**Objet : Dossier de déclaration au titre de la Loi sur l'eau  
CAVALAIRE sur MER – « Le Jas » - Route de Carrière**

### COMPLEMENTS AU DOSSIER DE DÉCLARATION

AU TITRE DE LA LOI SUR L'EAU

DOSSIER N°83-2019-00096 (D1850)

Figure 1 : Délimitation des sous-bassins versants amont

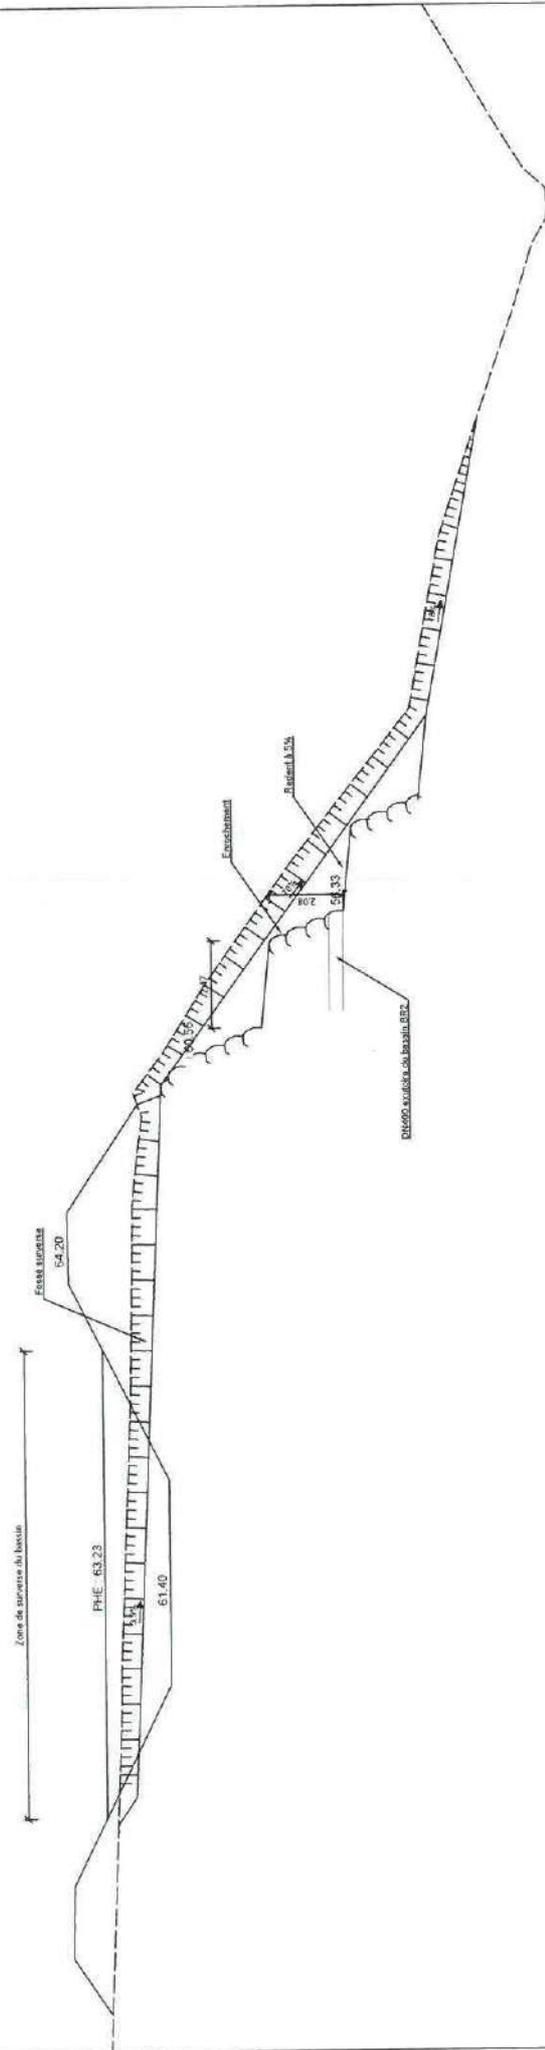
Mes collaborateurs se sont rendus sur le site du projet jeudi 21 novembre vers 11h après un épisode pluvieux (d'environ 40mm selon le site « infoclimat »).

Ils ont pu constater :

- un fort écoulement le long du thalweg (décrit dans le DLE),
- un écoulement non négligeable provenant de l'amont le long du chemin de la Carraire,
- une résurgence en amont dont les eaux sont interceptées par le site du projet.

Aussi, il est évident que les eaux pluviales provenant du bassin versant amont n'arrivent pas toutes par le thalweg existant (comme le DLE le suggère en page 23 du dossier initial) mais de façon plus diffuse et que la plupart de ces eaux seront dirigées (dans le projet) vers le bassin de rétention par le réseau interne de la voirie. Il convient donc de prendre en compte ce ruissellement diffus dans la gestion des eaux pluviales du projet.

La gestion des eaux de l'amont du projet a été revue dans le cadre du présent complément, afin d'assurer la collecte puis le transit des eaux de l'amont vers leur exutoire final, à savoir le ruisseau de Castelane.

La collecte sera réalisée de façon superficielle par la mise en place de fossés et caniveaux à l'amont des installations, suivant les contraintes des aménagements projetés, du foncier disponible et de la topographie.

L'objectif dans la définition de ces aménagements hydrauliques a été de se rapprocher du fonctionnement actuel.

Le bassin versant amont intercepté a été divisé en 3 sous-bassins versants.

Il est à noter que les espaces situés au sud-est du BVam3 sont d'ores et déjà collectés par un ouvrage de transparence hydraulique (Ø1000).

Profil en long Fossé surverse BR1 et raccordement BR2

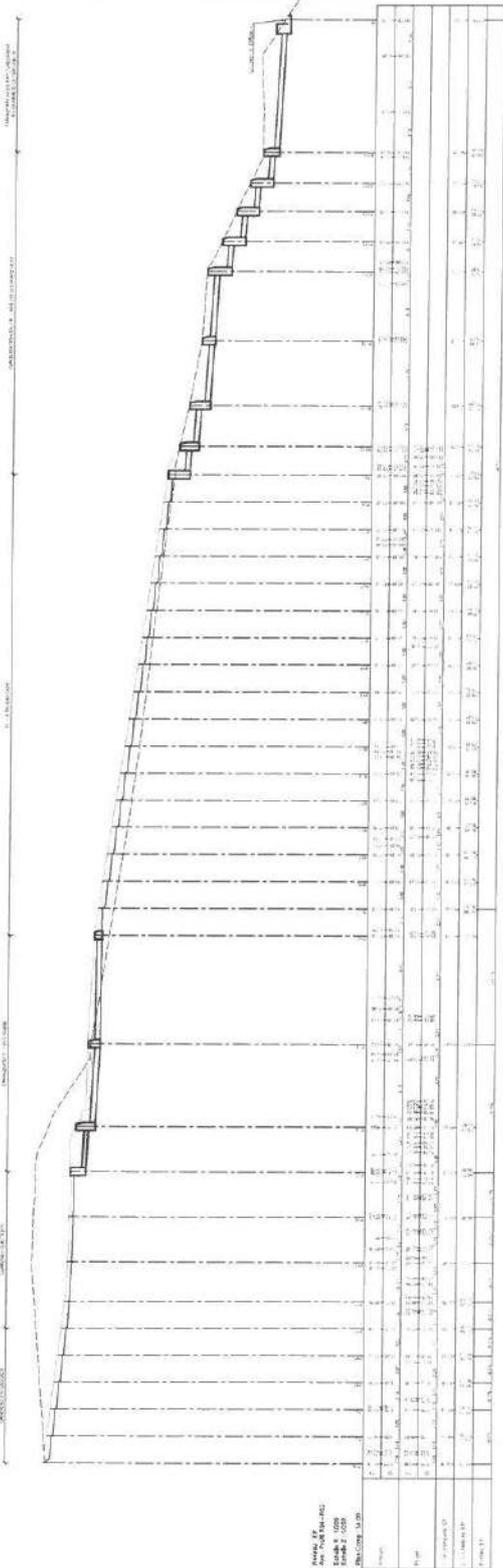
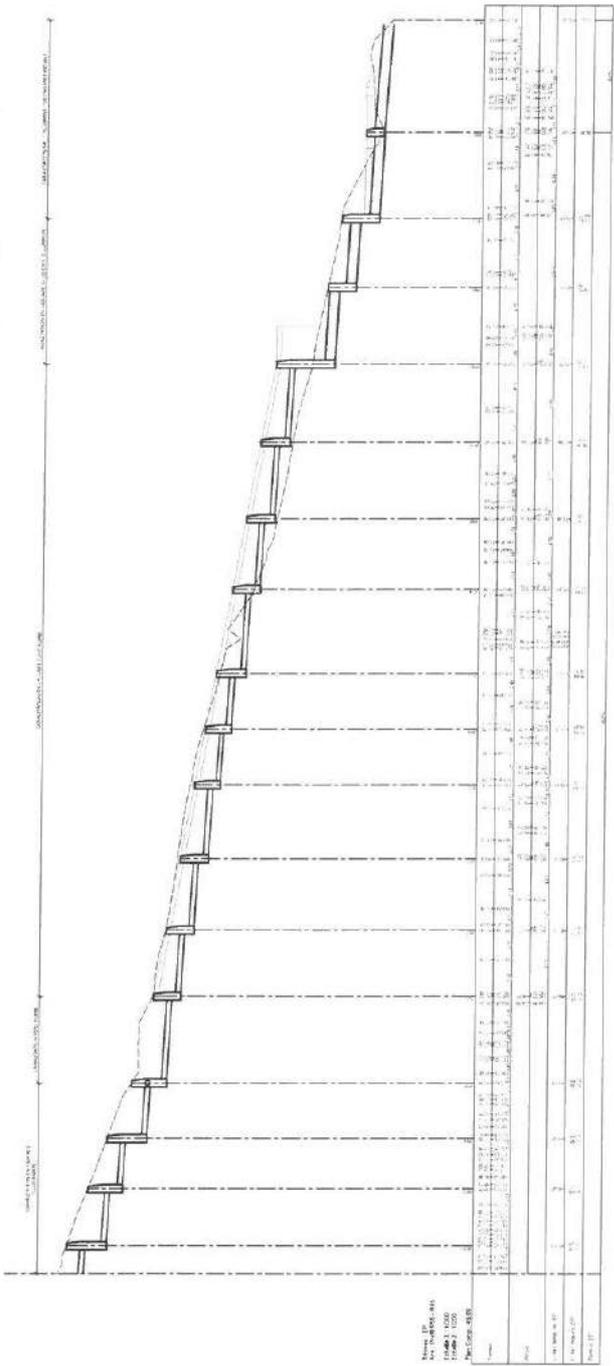
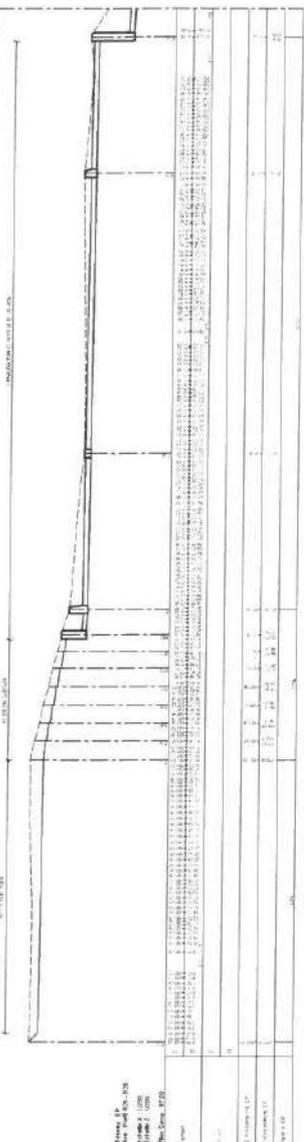
De plus, le fossé créé pour vidanger le bassin de rétention et faire transiter les eaux du bassin versant amont jusqu'au cours d'eau présentera une très forte pente qui pourra être assimilée à une cascade sur une hauteur avoisinant les 5 mètres. Ce point singulier est à expliciter, d'autant plus que retour d'expérience, ce type d'ouvrage peut générer une inquiétude pour le voisinage. De plus, l'impact de ce rejet n'est pas négligeable sur le ruisseau de la Castillane tant en terme d'hydrologie que d'hydromorphologie. En effet, même si le rejet du bassin de rétention est régulé à 12 l/s, celui du bassin versant amont est plus important même pour des pluies de faible occurrence (débit pour une durée de retour de 2 ans : 392 l/s). Ainsi, il convient d'étudier toutes les solutions de rejet et de présenter dans le DLE leurs incidences hydrologiques et hydromorphologiques et de choisir celle qui n'aggrave pas l'état initial au point de rejet jusqu'à une occurrence centennale ; puis de décrire ces incidences jusqu'à une occurrence cinq-centennale. Cette démonstration prendra en compte l'impact sur l'aval du cours d'eau.

Le recours à un dispositif autre que le fossé en cascade jusqu'à l'exutoire n'a pas été jugé possible sur ce secteur.

Cependant, le choix a été fait de limiter les eaux qui transiteront effectivement par ce dispositif.

Pour cela, un canal de diffusion (similaire à celui décrit précédemment) a été positionné en aval du bassin BR01b. Il collectera le débit de fuite des bassins BR01a et BR01b soit 12 l/s, et diffusera ses eaux par surverse vers le ruisseau après montée en charge dans le canal.

Le fossé en cascade ne collectera ainsi que le débit de fuite du BR02 en fonctionnement normal, soit 2 l/s. En cas de pluie exceptionnelle supérieure à la pluie centennale, il collectera également les eaux de surverse des 3 bassins de rétention.

Les eaux des bassins versants amont BVam2 et 3 ne transitent pas par ce fossé en cascade mais par le talweg existant en limite est, après augmentation de leur chemin hydraulique et réduction de la pente de transit.
